Keuringsverslag van een elektrische laagspanning- en zeer lage spanningsinstallatie

NIET CONFORM

Straatnaam Omlooplaan
Huisnummer 32
Busnummer
Postcode 3600
Gemeente GENK
Land België

Controlebezoek van een oude huishoudelijke elektrische installatie van een wooneenheid bij verkoop op vraag van de verkoper volgens (KB 08/09/2019) - AREI Boek 1- 8.4.2. en 8.2.1. en 4.2.4.3.

Afbeelding schakel- en verdeelbord:

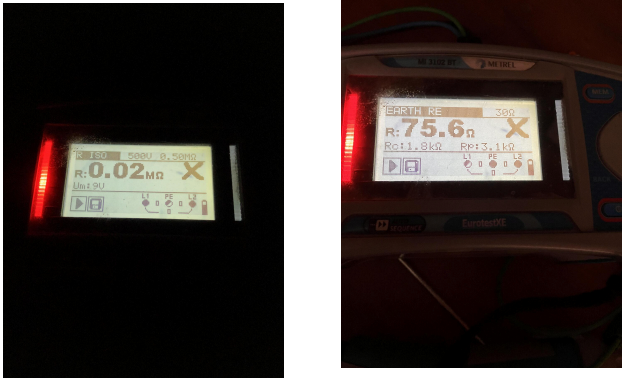
- I1.01 Eëndraadschema van de installatie is niet aanwezig. (Boek 1 Afdeling 2.12 - 2.13 en 3.1.2)
- I1.03 Situatieschema van de installatie is niet aanwezig. (Boek 1 Afdeling 2.12 - 2.13 en 3.1.2)

- I2.02 De waarde van de isolatieweerstand van één of meerdere stroombanen is kleiner dan 0,5M ohm. (Boek 1 Onderafdeling 6.4.5.1.)
- I2.04 De spreidingsweerstand is groter dan 30 Ohm en kleiner dan 100 Ohm, maar de aanvullende maatregelen met betrekking tot de differentieelstroombeschermingsinrichtingen zijn niet uitgevoerd. (Boek 1 Onderafdeling 4.2.3.2. en 5.4.2.1.)

- I5.01 De aanduiding van de stroomkringen en/of apparatuur, aansluitklemmen, enz dient aangebracht of vervolledigd te worden. (Boek 1 Onderafdeling 3.1.3.1. en 3.1.3.3.A. en 5.1.6.1)

- I5.14 De nominale spanning dient duidelijk vermeld te worden op een oordeelkundig gekozen plaats. (Boek 1 Onderafdeling 3.1.3.3.)
- I6.04 Een differentieelstroombeschermingsinrichting met een gevoeligheid van 30mA is te plaatsen voor installaties van badkamer, wasmachine, vaatwas, droogkast en/of gelijkaardige toestellen. Deze dient ondergeschikt te zijn aan de hoofddifferentieelstroombeschermingsinrichting (Boek 1 Onderafdeling 7.1.4.3. en 4.2.4.3.)

- I6.09 Er is geen bescherming door een differentieelstroombeschermingsinrichting met een gevoeligheid van max. 30mA voorzien voor contactdozen zonder aardpen. (boek 1 afdeling 8.2.1 punt 6)

- I9.02 Loshangende schakelaars, contactdozen en/of aftakdozen dienen degelijk bevestigd te worden. (Boek 1 Afdeling 1.4.1. & 1.4.2)
- I9.07 Niet alle contactdozen op LS zijn kinderveilig conform NBN C 61-112-1:2017. (Boek 1 Onderafdeling 1.4.2.3. en 5.3.5.2.)

- N12 De elektrische installatie was niet volledig toegankelijk, wij hadden geen toegang tot volgende lokalen:
- Middenste kring tweede rij
- In garage aan verdeelbord

N22 De elektrische installatie is grondig na te zien en conform te maken volgens de voorschriften van het AREI boek 1.
